Modulo per la presentazione delle osservazioni per i piani/programmi/progetti sottoposti a procedimenti di valutazione ambientale di competenza statale

ID: Codice procedura (ID_VIP/ID_MATM): 12691

“Progetto di un impianto eolico denominato “Pitigliano” ubicato nei comuni di Pitigliano (GR) e Sorano (GR) costituito da 20 (venti) aerogeneratori di potenza nominale 7,0 MW per un totale di 140,0 MW con relative opere connesse ed infrastrutture indispensabili”

Immagine 1. Vincoli ex art. 136 del CBC dal PIT della Regione Toscana e zona approssimativa dove è progettato l'impianto industriale.

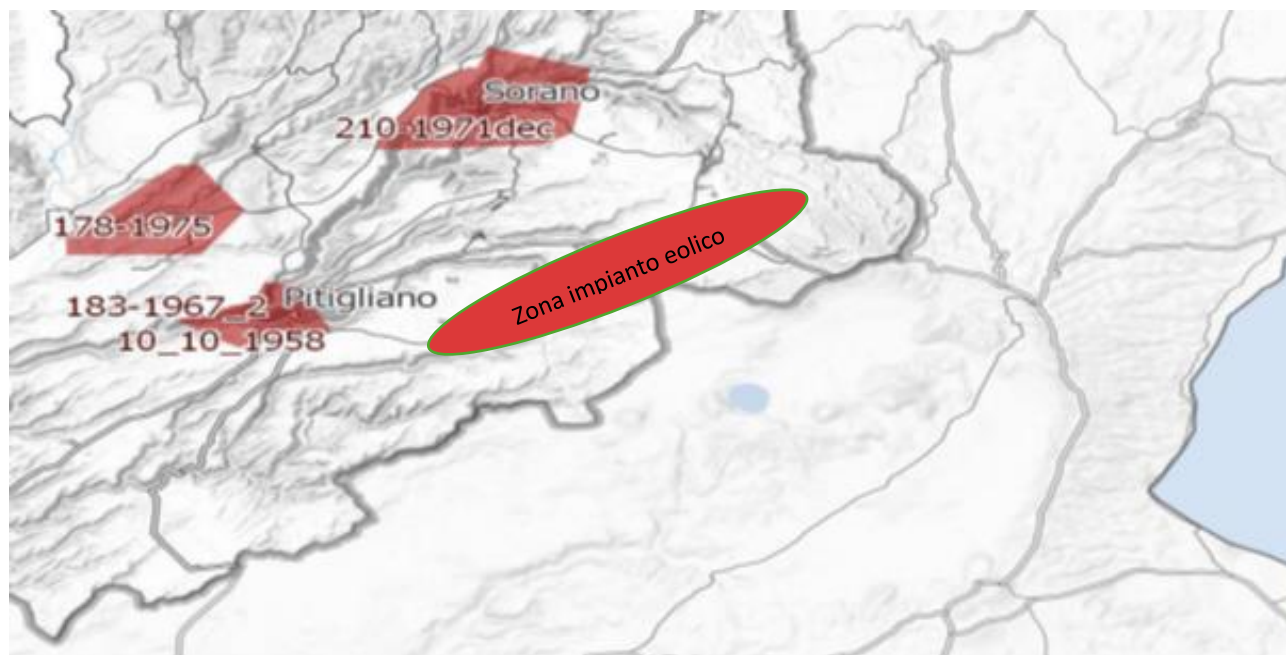
Inoltre, come sostiene la Proponente parte dell'impianto si verrebbe a trovare a 3,5 km dal centro abitato di Sorano. Infatti, tre degli aerogeneratori WTG 08, 09, 10 sono addirittura all'interno delle fasce di rispetto dei 3 km del suo vincolo paesaggistico di notevole interesse pubblico ex art 136 del CBC. Si evidenzia che così si crea

un'ulteriore incompatibilità con la tutela del Paesaggio.

Per quanto riguarda le numerose incompatibilità dell'impianto eolico "Pitigliano" con i copiosi e pregevoli beni culturali ed archeologici presenti e caratterizzanti questa parte di territorio tosco-laziale si rimanda alla documentazione prodotta dalla Proponente che ne individua una messe. Questo gran numero di beni culturali insieme ad altre peculiarità evidenzia in modo lapalissiano che l'impianto eolico "Pitigliano" con la sua essenza e carattere industriali nulla avrebbe a che vedere con il contesto paesaggistico, culturale, storico, economico e delle tradizioni agroalimentari. L'impianto industriale si caratterizzerebbe pertanto come elemento estraneo ed avulso oltre che dalla realtà storica ed economica di questo territorio tosco-laziale anche dalla sua stessa e radicata identità culturale.

Immagine 3. Cumulo di una parte di impianti eolici, fotovoltaici e geotermici industriali in progettazione ed esistenti intorno all'eolico industriale "Pitigliano".

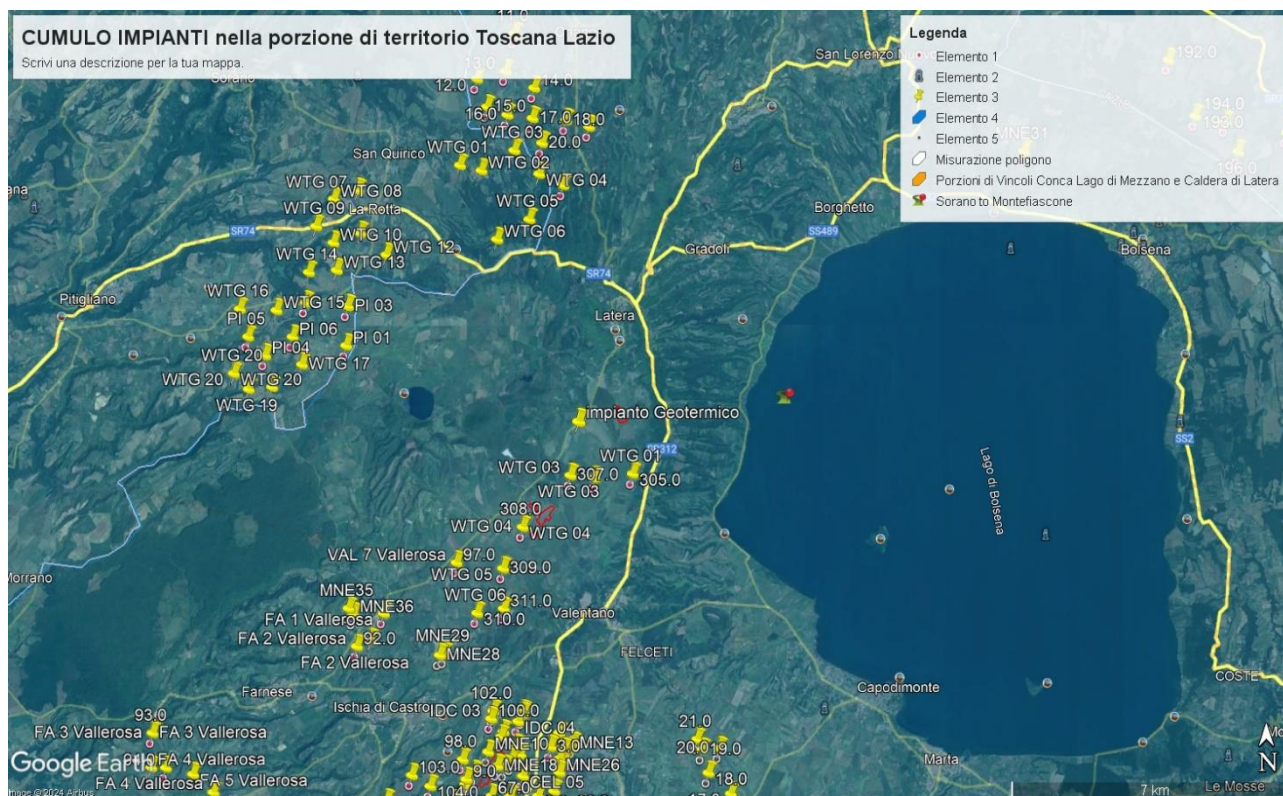
Tornando alle Linee guida nazionali, l’allegato IV dedica il paragrafo 3 agli impatti visivi e quelli sui Beni Culturali, Paesaggistici, Naturalistici e Culturali, ecc. Viene detto che la valutazione dell’impatto visivo dovrà essere effettuata tenendo conto “degli elementi caratterizzanti e qualificanti il paesaggio, effettuata alle diverse scale di studio (vasta, intermedia e di dettaglio...”. Le analisi debbono non solo definire l’area di visibilità dell’impianto eolico industriale, ma anche il modo in cui l’impianto viene percepito all’interno del bacino visivo. Le analisi visive debbono inoltre tener in opportuna considerazione gli effetti cumulativi derivanti dalla compresenza di più impianti”. Nella Relazione Paesaggistica e nello Studio di Impatto Ambientale prodotte dalla proponente come già evidenziato è stato ignorato il vincolo paesaggistico di notevole interesse pubblico ex articolo 136 del Codice dei Beni

Culturali “*Ambito paesaggistico, geologico e geomorfologico dell’orlo della caldera di Latera ...*” Non vengono nemmeno citati gli impianti eolici in progetto al MASE, il “Rempillo” (6 aerogeneratori) e un altro in verifica amministrativa di 14 aerogeneratori e 72, 6 MW. Ad oggi nei territori di Pitigliano, Sorano e in quello limitrofo potenzialmente potrebbero essere insediati 40 aerogeneratori alti 200 metri e larghi 170. Ma la proponente non cita neanche altri impianti che creerebbero il cumulo e quindi maggiore impatto. Infatti, sul territorio della “Città del Tufo” (Sorano e Pitigliano) impatterebbero anche l’impianto eolico “Montarzo” di Onano con 13 aerogeneratori con le dimensioni ricordate, l’altro eolico industriale nel territorio di Valentano con sette aerogeneratori (stesse dimensioni), gli impianti di Farnese con un minieolico di 3 Torri alte 60 metri già installate in località Poggio del Crognolo e l’impianto eolico industriale “Vallerosa” (7 aerogeneratori alti 200 metri e larghi 158 metri) in procedura VIA presso la Regione Lazio. Inoltre, altri impianti del minieolico già presenti a Valentano, Cellere e Piansano e due progetti eolici industriali con le stesse dimensioni (200 m x 170 m) nel Comune di Ischia di Castro. La valutazione del cumulo non prende neanche in considerazione gli impianti industriali di fotovoltaico e agrivoltaico in progetto a Farnese, Valentano, Ischia di Castro, Cellere. L’impianto geotermico in procedura Via al MASE, progettato nella Caldera di Latera. Quindi è stata effettuata una valutazione del potenziale impatto cumulativo non veritiera a dispetto di quanto affermato dalla proponente che sostiene di aver preso in considerazione uno spazio di 10 km intorno al suo impianto per gli impatti che si creerebbero.

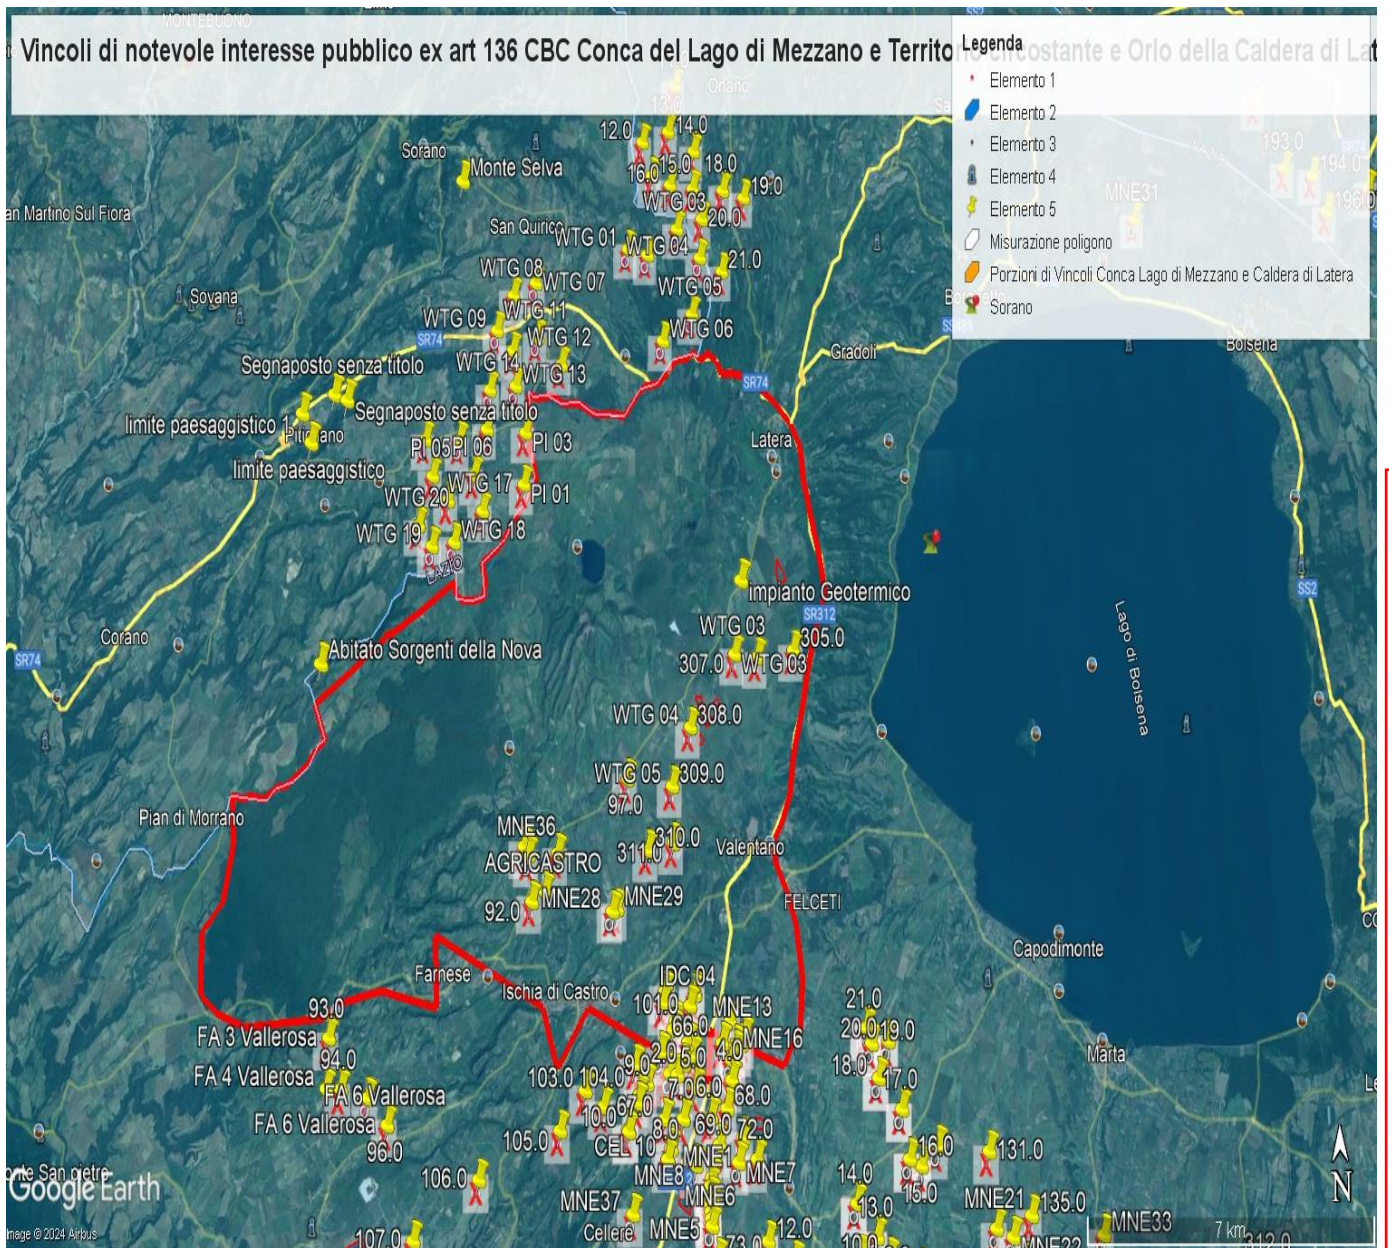
Il progetto è inteso essere realizzato in un'area caratterizzata da numerosi vincoli di carattere archeologico e non rispetta le dovute distanze da essi.

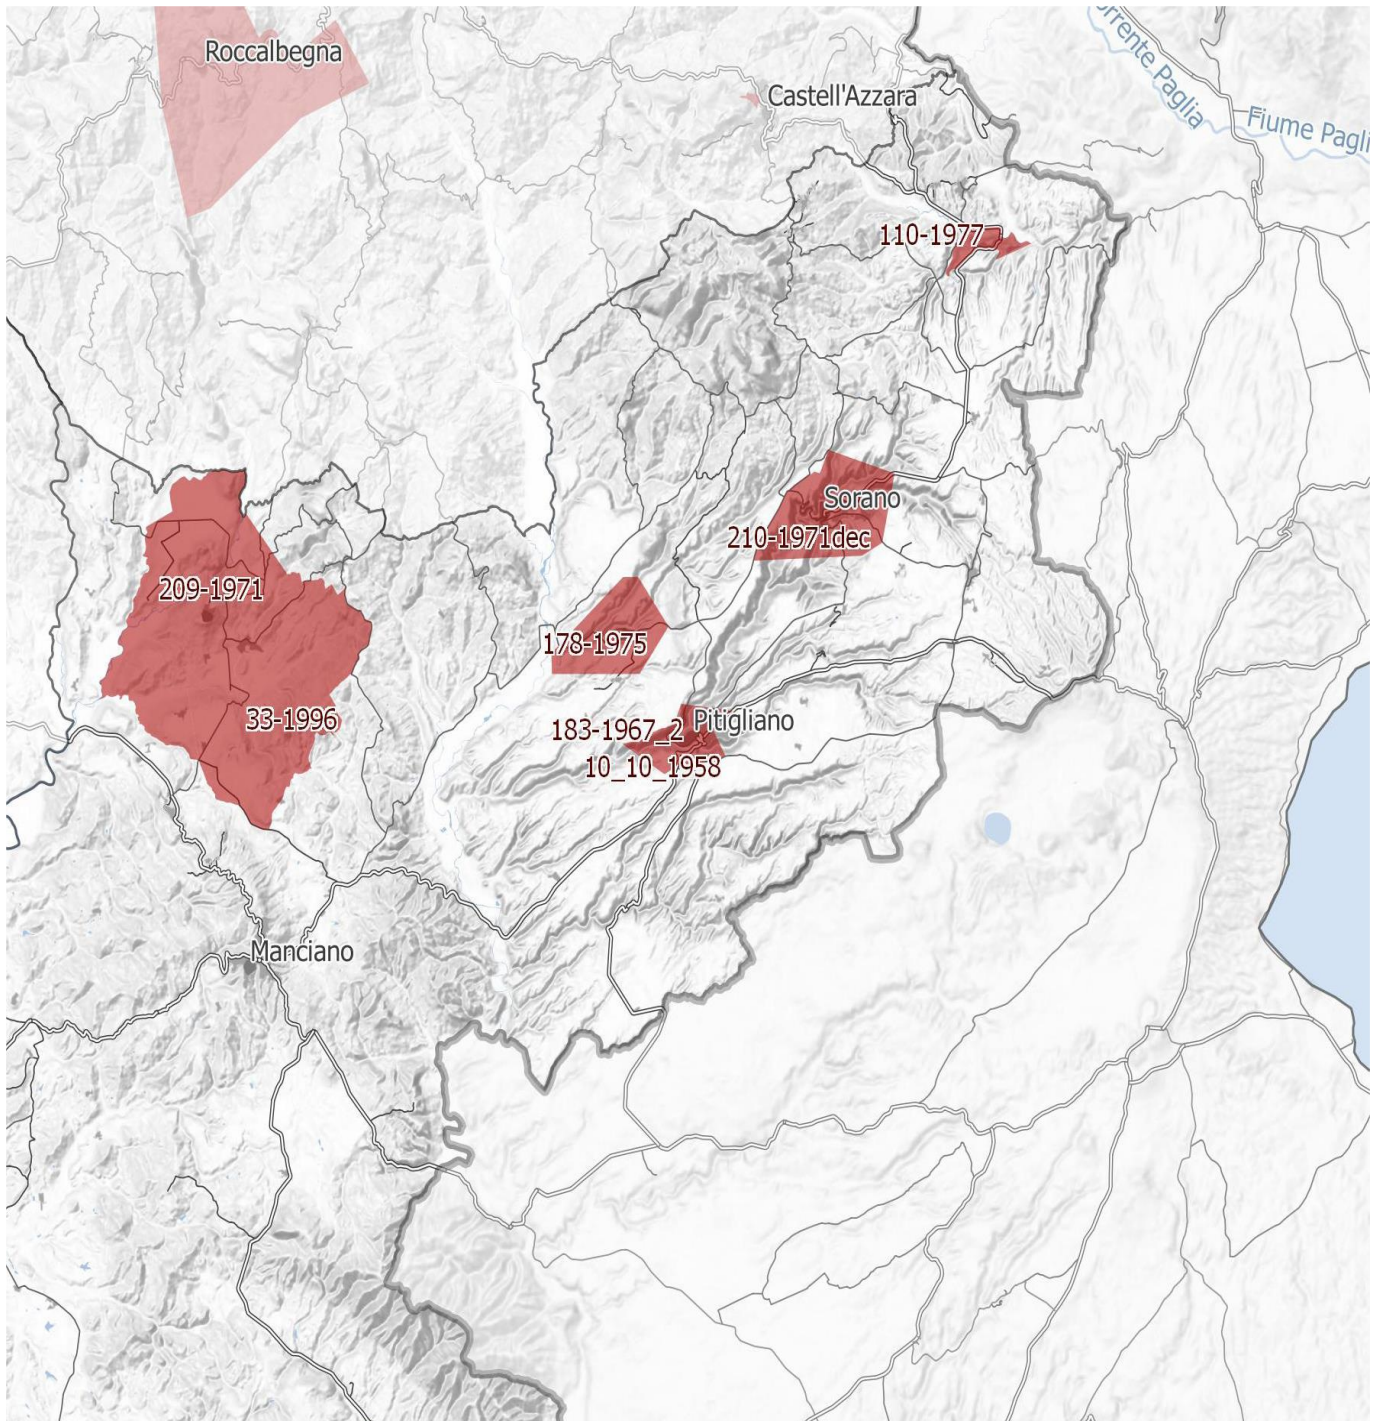
IMMAGINE n. 4 Si evidenzia che i tre aerogeneratori WTG 07, WTG 08 e WTG 09 impattano con il vincolo paesaggistico di notevole interesse pubblico del Centro Storico di Sorano. Il WTG 07 si troverebbe a 2828 m, WTG 08 2504 e WTG 09 2990. Il cavidotto dell'impianto invece impatta in buona parte del Vincolo paesaggistico ex art. 136 del CBC del Centro Storico di Pitigliano.

IMMAGINE n. 7 Mappa della intervisibilità degli impianti eolici elaborata dall'Associazione nazionale Amici della Terra. La mappa non è aggiornata comunque rende molo bene dell'enorme impatto visivo creato dal cumulo degli impianti.

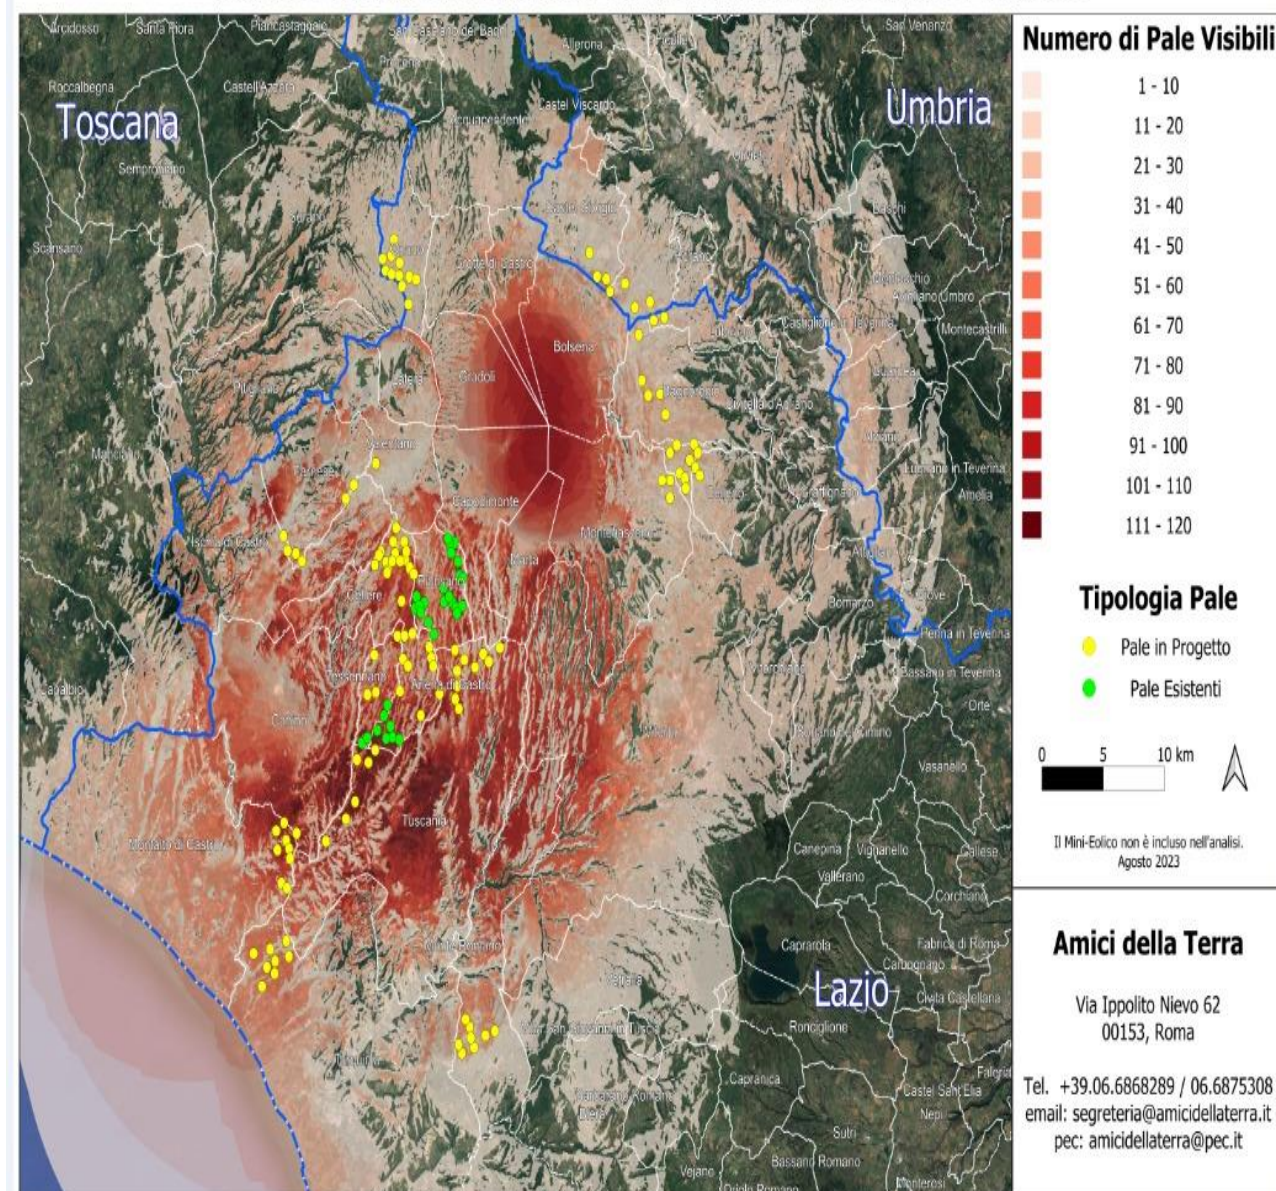
Se agli impianti eolici rappresentati qui sopra che non comprendono sia l'impianto eolico Pitigliano e le altre 14 pale del progetto eolico in verifica amministrativa sempre nel territorio di Pitigliano si aggiungono i migliaia di ettari (7000 fin'ora) di territorio occupato dagli impianti fotovoltaici e agrivoltaici e dalle altre tipologie appare chiaro il numero spropositato degli impianti FER nella bassa toscana e nella Tuscia.
